Keuringsverslag van een elektrische laagspanning- en zeer lage spanningsinstallatie

NIET CONFORM

Straatnaam Zwarte Leeuwstraat
Huisnummer 4
Busnummer
Postcode 2820
Gemeente BONHEIDEN
Land België

Type : woning

Afbeelding schakel- en verdeelbord:

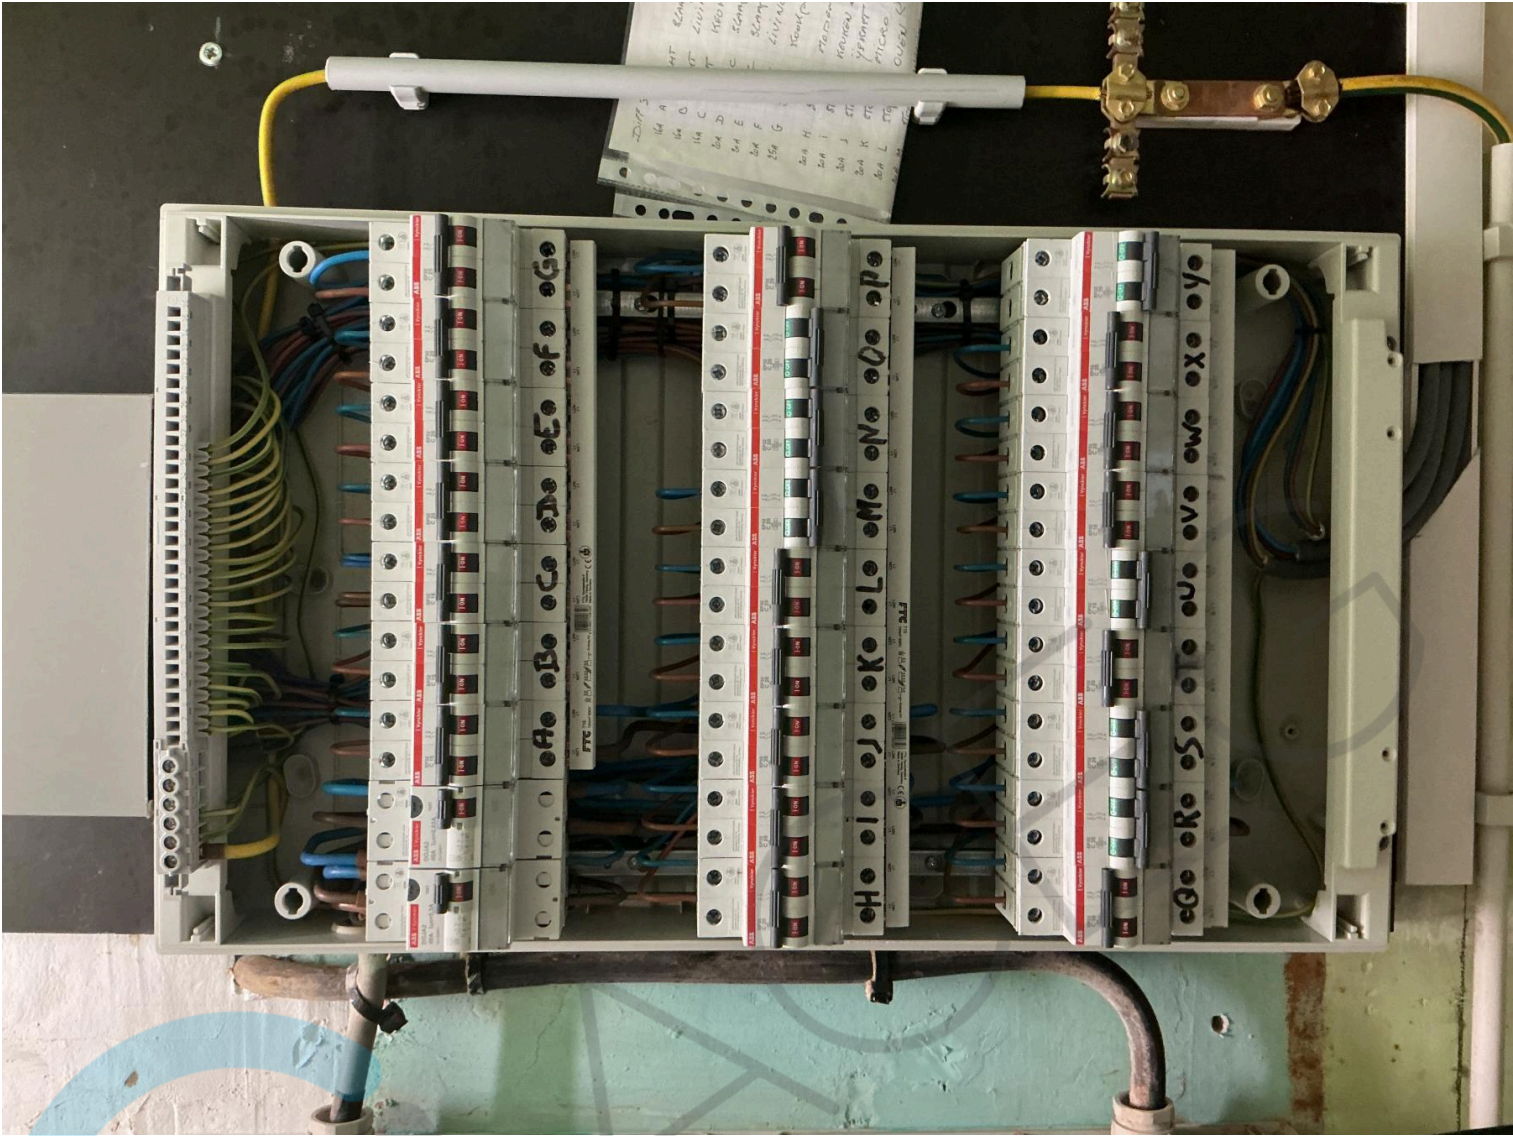
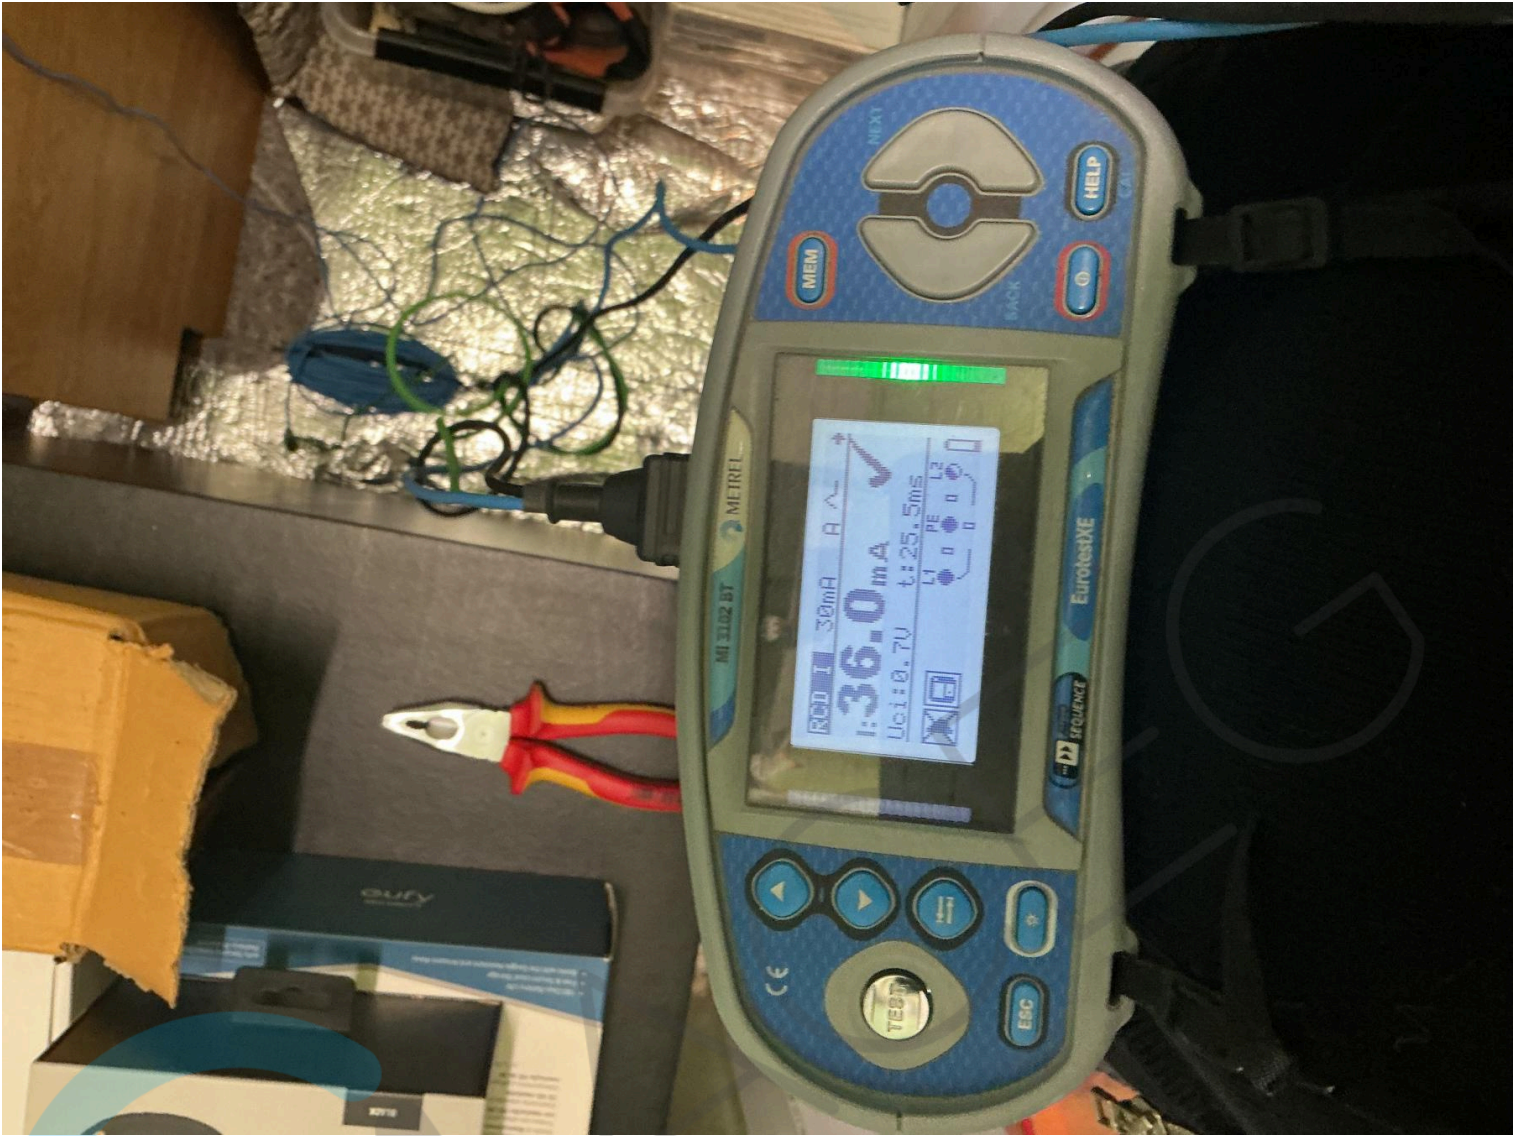
- I1.01 Eéndraadschema van de installatie is niet aanwezig. (Boek 1 Afdeling 2.12 - 2.13 en 3.1.2)
- I1.03 Situatieschema van de installatie is niet aanwezig. (Boek 1 Afdeling 2.12 - 2.13 en 3.1.2)
- I2.04 De spreidingsweerstand is groter dan 30 Ohm en kleiner dan 100 Ohm, maar de aanvullende maatregelen met betrekking tot de differentieelstroombeschermingsinrichtingen zijn niet uitgevoerd. (Boek 1 Onderafdeling 4.2.3.2. en 5.4.2.1.)
- I9.04 De verbindingen dienen verwezenlijkt te worden in borden, verbindings- of aftakdozen, aan de klemmen van schakelaars, contactdozen of verlichtingsarmaturen. (Boek 1 Onderafdeling 5.2.6.1.)
- I3 Het is niet uitgesloten dat bij een nacontrole bijkomende inbreuken worden vastgesteld bij voorleggen schema's.
- nota/note 27 Het EAN-nummer kon ons niet meegedeeld worden tijdens onze rondgang.
- Boven verdeelbord
- Boven verdeelbord
